大間原子力発電所審査資料	
資料番号	OM1-CA200-R00
提出年月日	2023年9月25日

敷地ごとに震源を特定して策定する地震動のうち

内陸地殻内地震の地震動評価に関する

審査資料の修正について

## 断層モデルを用いた手法による地震動評価結果 【① 基本ケース 応答スペクトル】

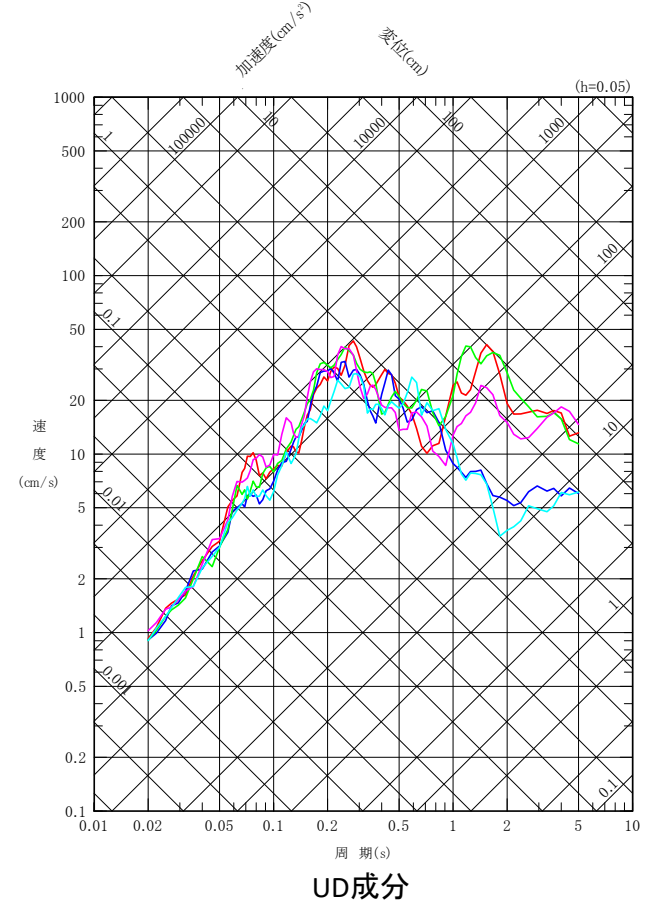
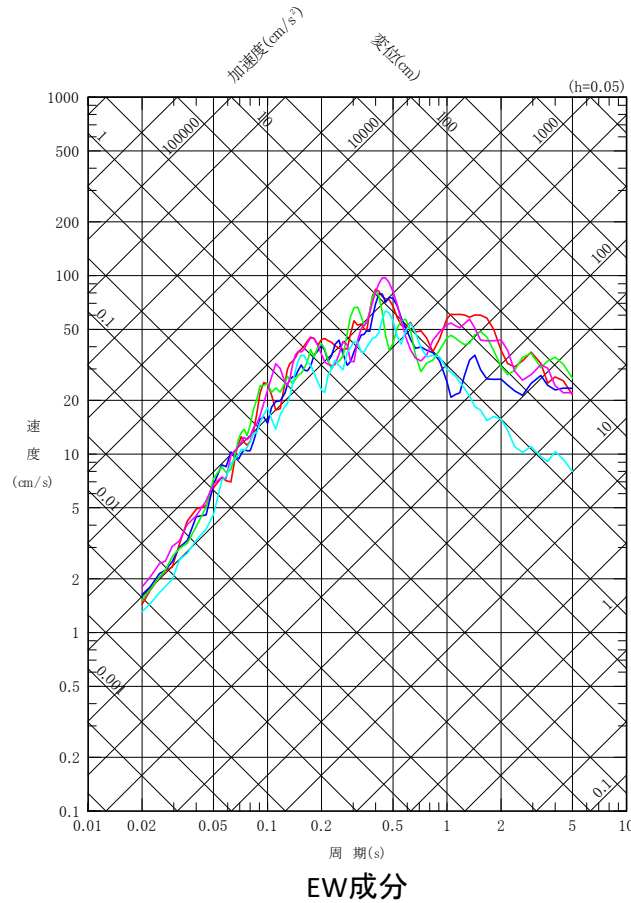
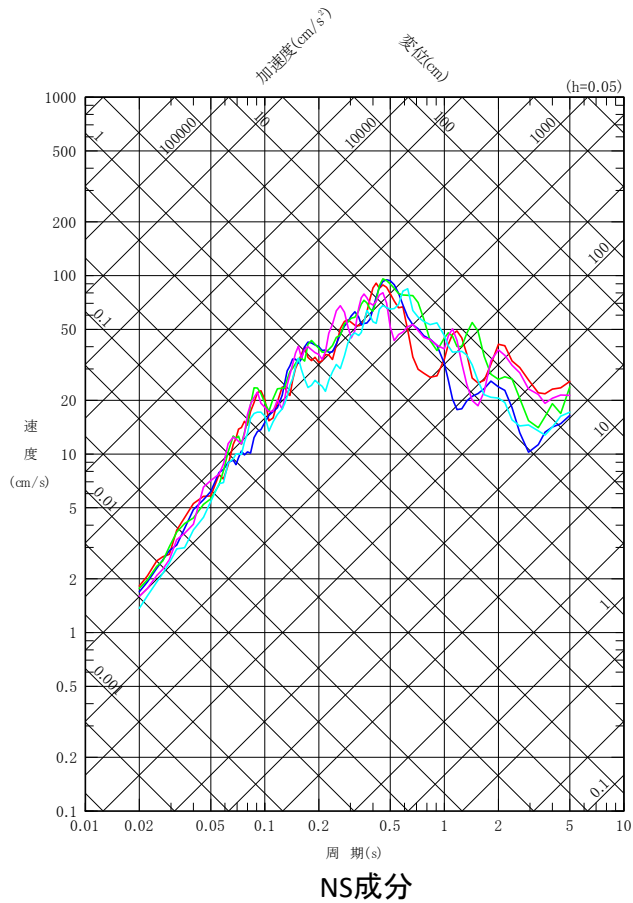
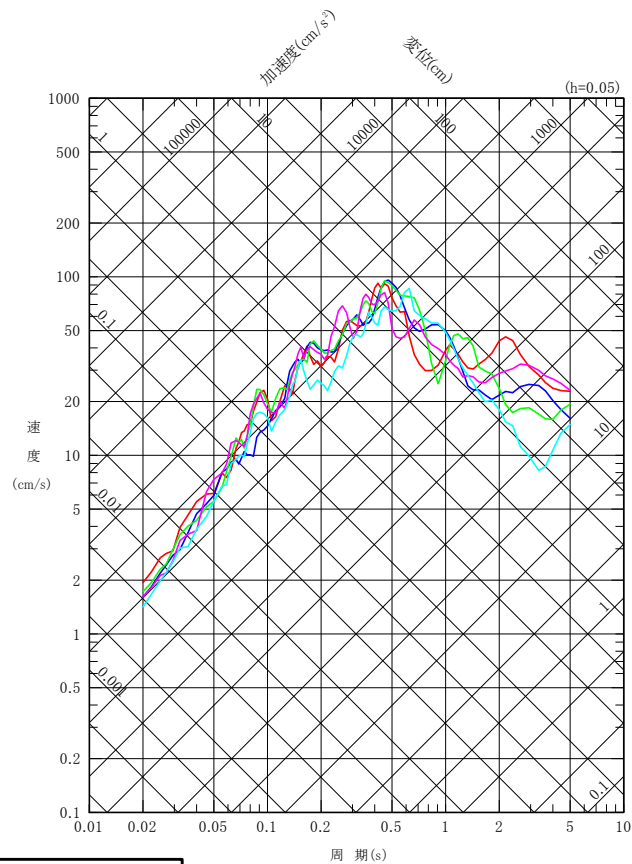
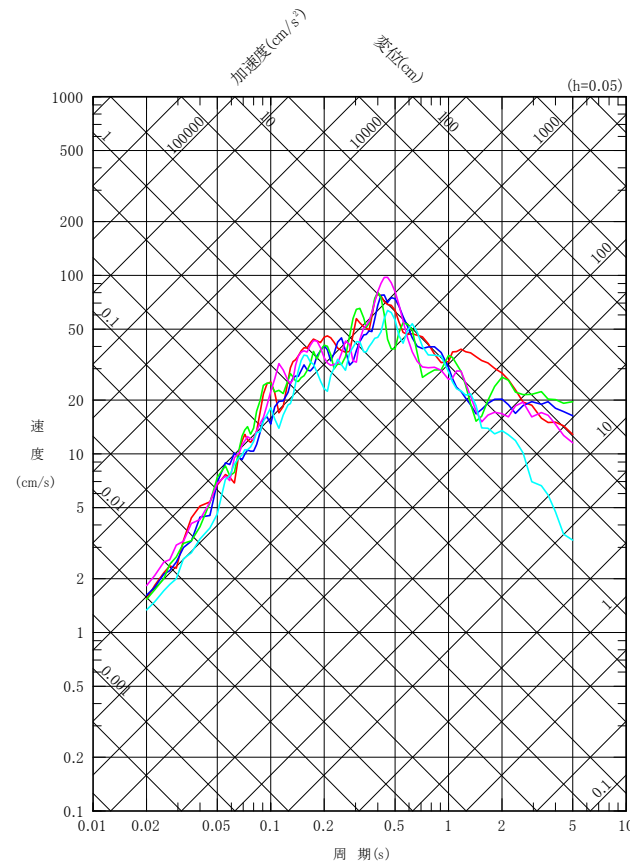
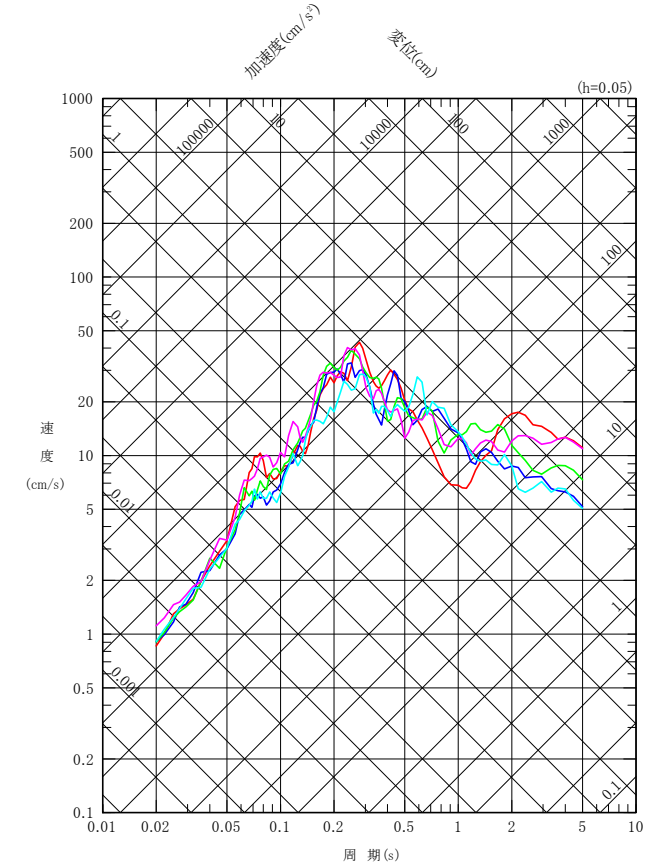
地震動解析の入力ミスにかかわる  
評価結果の誤りを修正した。

### 断層モデルを用いた手法による地震動評価結果 【① 基本ケース 加速度時刻歴波形】

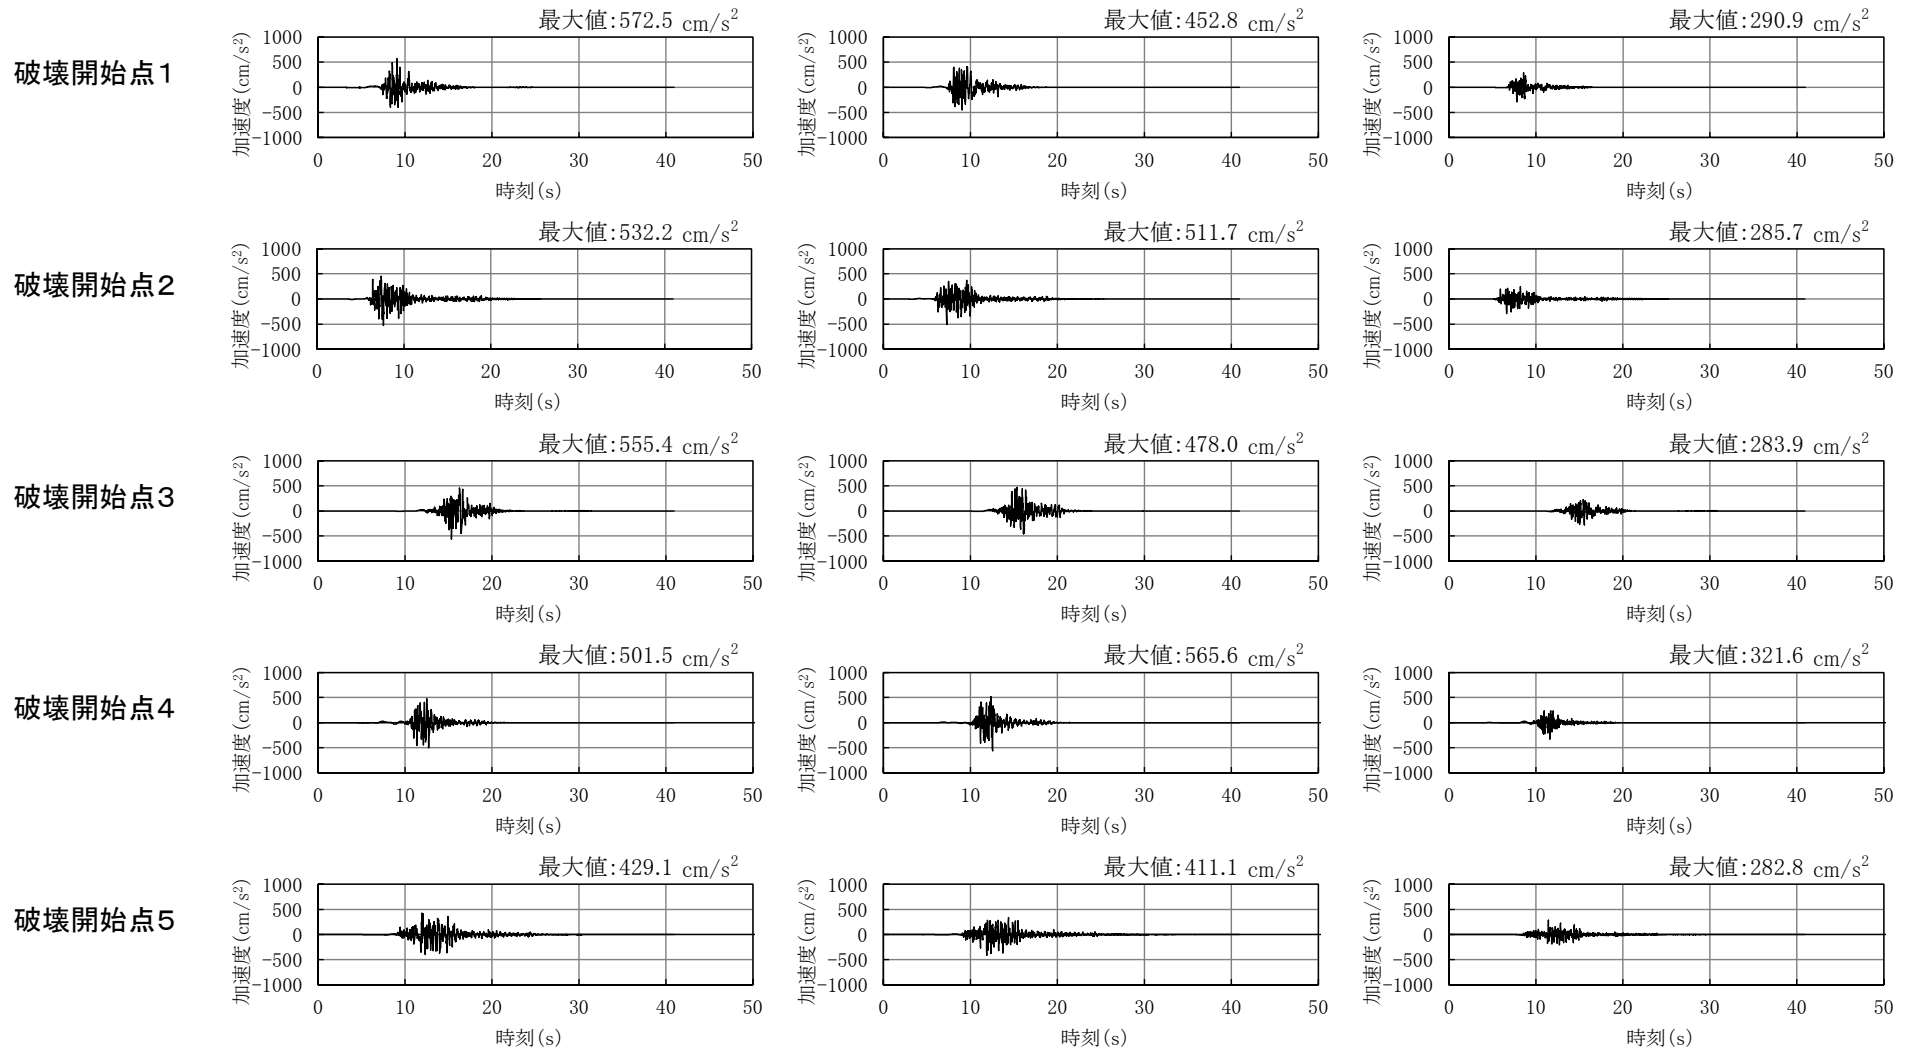
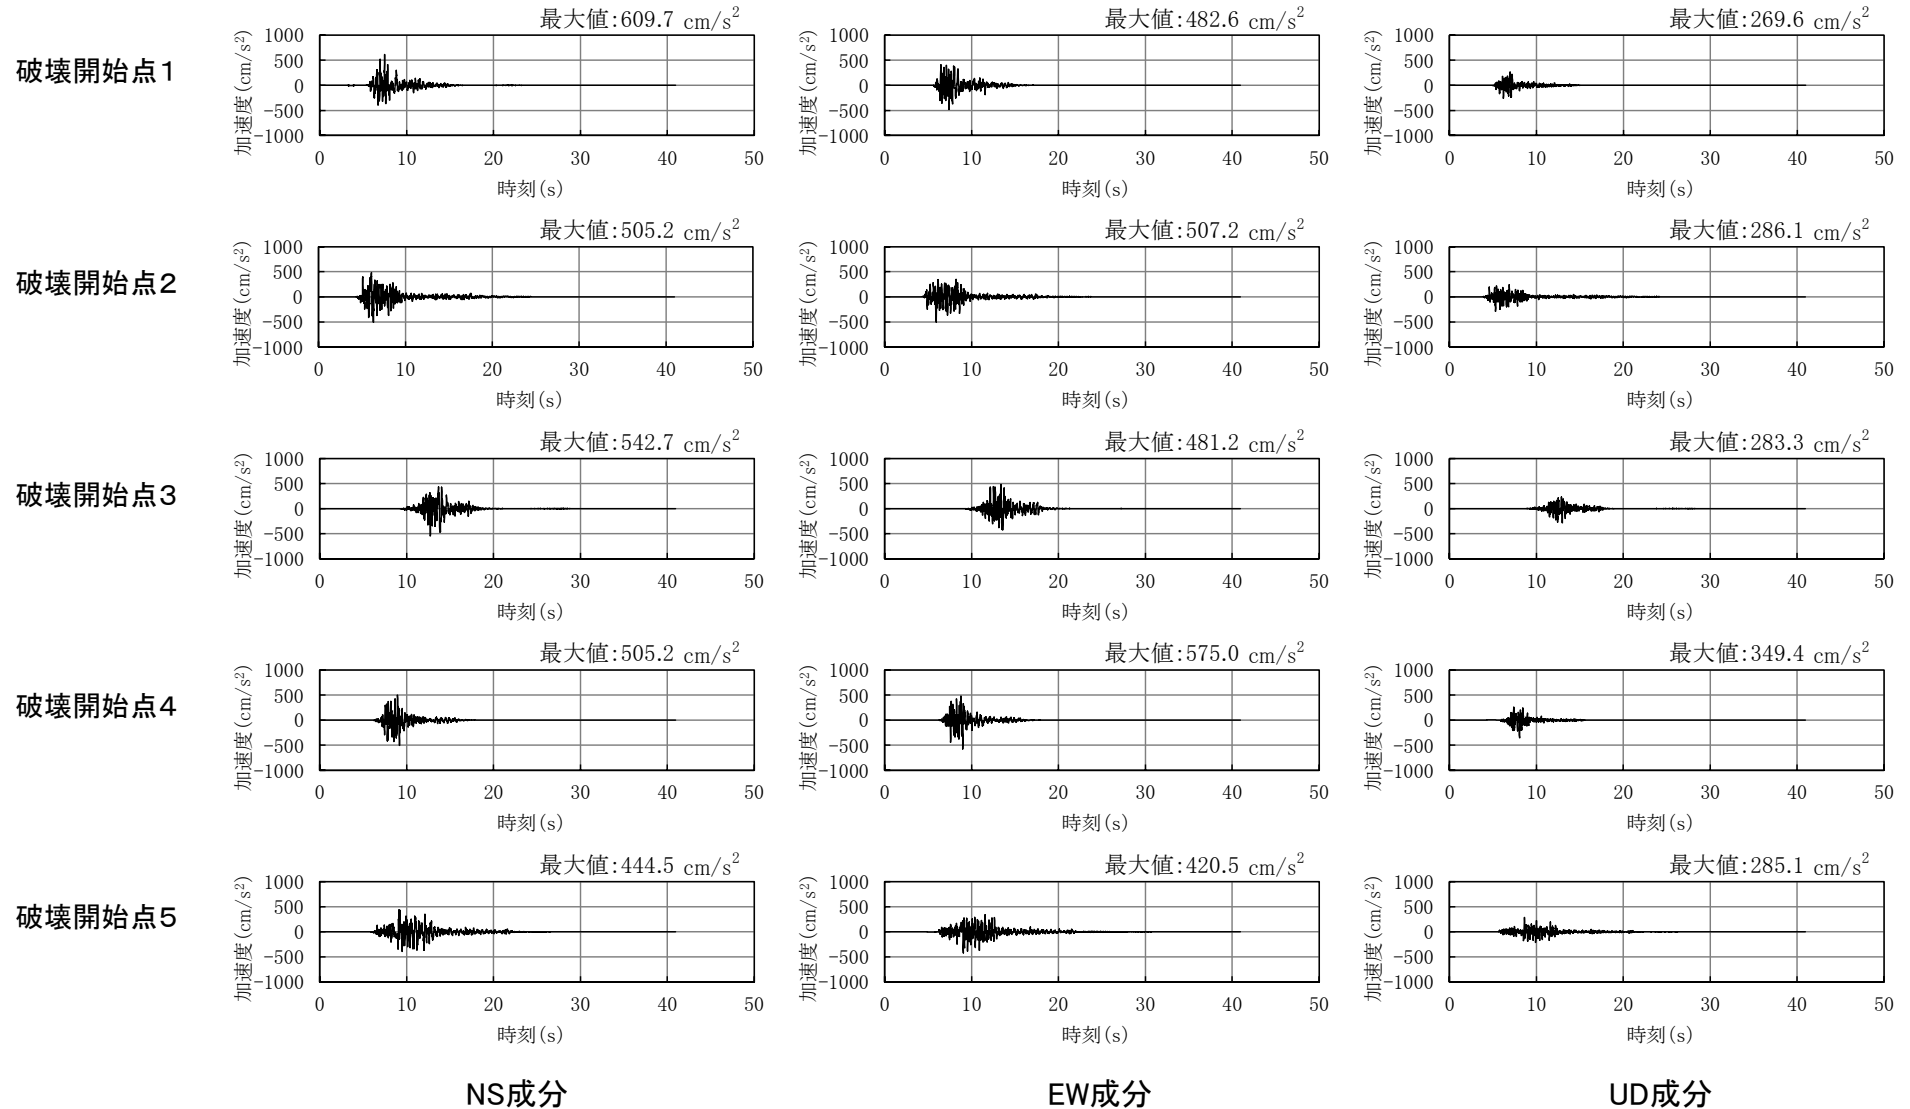
地震動解析の入力ミスにかかわる  
評価結果の誤りを修正した。
